**Respostas ao pedido de esclarecimento**

**EDITAL ATO CONVOCATÓRIO 015/2021**

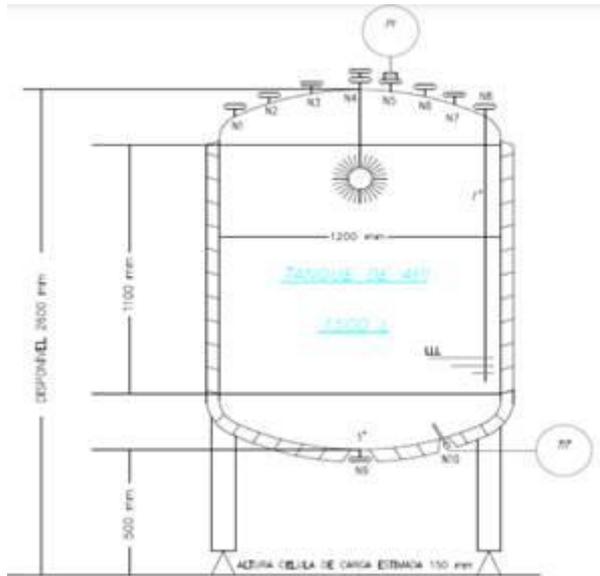
VISTO QUE O SISTEMA DE PRÉ-TRATAMENTO SERA RESPOSAVEL POR ALIMENTAR AS UNIDADES DE GERAÇÃO DE VAPOR PURO E GERAÇÃO DE ÁGUA PARA INJETAVEIS, HÁ UMA OBSERVAÇÃO IMPORTANTE EM RELAÇÃO A QUALIDADE DE ÁGUA DE PROCESSO EXIGIDA NA ESPECIFICAÇÃO TÉCNICA ERU **DI-00049-PB-UT-ET-0001**, A QUAL SEGUE:

6.2.1.1.	O fornecedor deverá ofertar um sistema com capacidade de geração de 200 litros por hora água de processo.
6.2.1.2.	<p>A água de processo deve seguir as características:</p> <ul style="list-style-type: none"> <li>• Condutividade a 25°C: &lt; 10µS/cm.</li> <li>• pH 5 &lt; pH &lt; 7.</li> <li>• Unidades Formadoras de Colônias-(UFC): &lt;100UFC/ml.</li> <li>• Patógenos: ausência em 100ml.</li> </ul>

OS FABRICANTES DE GERADORES DE VAPOR PURO E GERADORES DE ÁGUA PARA INJETAVEIS RECOMANDAM UMA ÁGUA DE ABASTECIMENTO COM GRAU DE PUREZA ELEVADO, AFIM SE OBTER UM MELHOR RESULTADO NO PRODUTO GERADO BEM COMO AUMENTAR A VIDA UTIL DOS EQUIPAMENTOS, EVITANDO A SATURAÇÃO E ENCRUSTAÇÃO DOS SISTEMAS DE CLEAN UTILITIES BEM COMO UMA ELEVADA CARGA DE MANUTENÇÕES PREVENTIVAS PRINCIPALMENTE EM SISTEMAS MECANICOS COMO O ROTOR DO TERMOCOMPRESSOR. UM SISTEMA DE OSMOSE REVERSA É RECOMENDADO COMO PRÉ-TRATAMENTO DESTA ÁGUA DE PROCESSO, QUAL A RECOMENDAÇÃO DO IB?

**RESPOSTA:** Poderá incluir a osmose reversa simples passo no pré-tratamento.
